ZZP.271.3.1.2021.AK

## **WYJAŚNIENIE TREŚCI SPECYFIKACJI WARUNKÓW ZAMÓWIENIA**

### **Budowa filii żłobka samorządowego w Ozimku – etap I.**

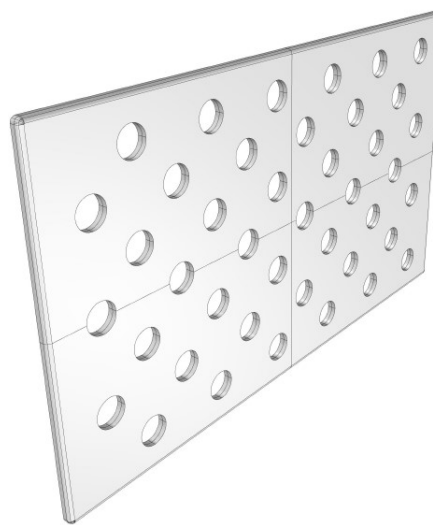
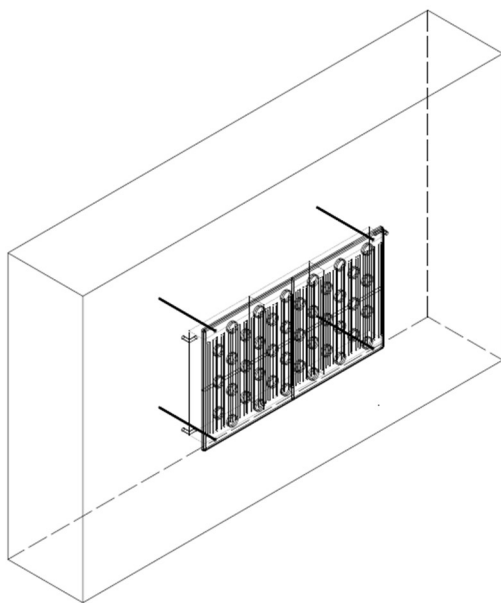
**Pytanie 3.** „Zgodnie z opisem w projekcie technologii „Projektuje się osłonięte grzejniki: naroża zabezpieczone przed uderzeniem, a powietrze grzewcze- przed przypadkowym dotykiem w sezonie grzewczym (ochrona przed poparzeniami). Grzejniki powinny być gładkie oraz łatwe do utrzymania w czystości.” Proszę o uzupełnienie dokumentacji o opis i rysunki zabudowy grzejników..”

Na poniższych zdjęciach przedstawiono proponowane sposoby zabudowy grzejników. Wybór rozwiązania wraz z wzorem i kolorem należy skonsultować na etapie wykonywania z Inwestorem. Wymiary zabudowy należy dostosować do wymiarów grzejników. Dopuszcza się montaż pełnej obudowy z półeczką u góry lub maskownicy.

Proponuje się zabudowę w wycięte wzory co pozwala na swobodny przepływ ciepłego powietrza w chłodnych i zimowych miesiącach. Maskownica musi chronić też przed poparzeniem o mocno rozgrzany grzejnik.

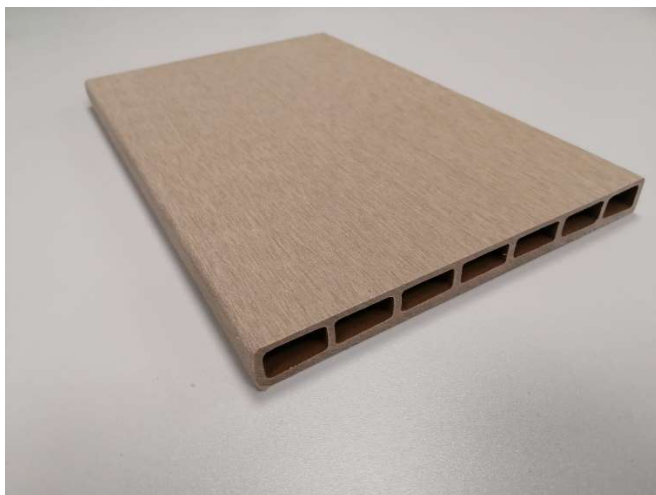
**Pytanie 6:** „Prosimy o udostępnienie/pokazanie przykładowej deski kompozytowej zgodnej z opisem zawartym w dokumentacji projektowej - deski wykonanej z łuski ryżowej, oleju mineralnego i soli o właściwości: odporność na grzyby, insekty, wygląd i dotyk drewna, łatwość w utrzymaniu, brak konieczności impregnacji, brak drzazg, odporność na niskie temperatury, nie odbarwianie pod wpływem promieni UV, nie może pękać, próchnieć, pęcznieć i rozwarstwiać się”

**Odpowiedź:** Dopuszcza się stosowanie materiałów zamiennych pod warunkiem, że posiadają one cechy nie gorsze jakościowo i technicznie od wskazanych w projekcie. Przykładowa deska będzie udostępniona w siedzibie Gminy Ozimek.

**POZ. 1.1**

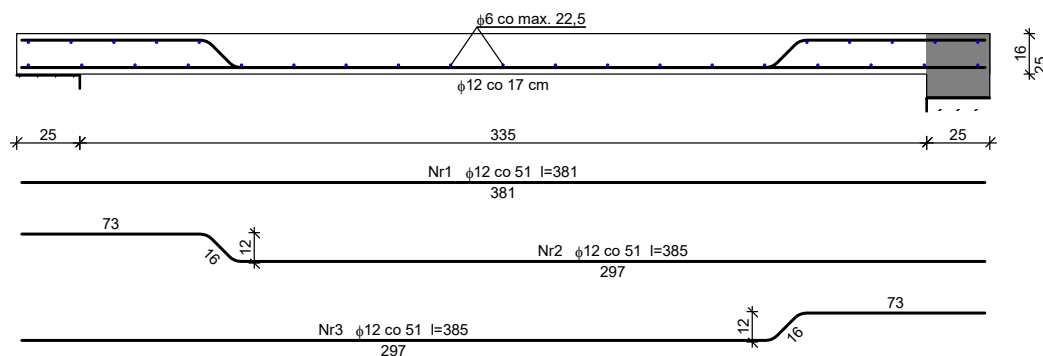
**Pytanie 21:** „Proszę o udostępnienie rysunków konstrukcyjnych dla poz. 1.1, 1.2 oraz B-1 zaznaczony na rys. K-3 wraz z zestawieniem stali zbrojeniowej.”

**WYMIAROWANIE wg PN-B-03264:2002 (metoda uproszczona)**

Przęsło:

Zbrojenie potrzebne  $A_s = 4,54 \text{ cm}^2/\text{mb}$ . Przyjęto  $\phi 12$  co **17,0 cm** o  $A_s = 6,65 \text{ cm}^2/\text{mb}$  ( $\rho = 0,50\%$ )

Przyjęto zbrojenie rozdzielcze  $\phi 6$  co **max.22,5 cm** o  $A_s = 1,26 \text{ cm}^2/\text{mb}$
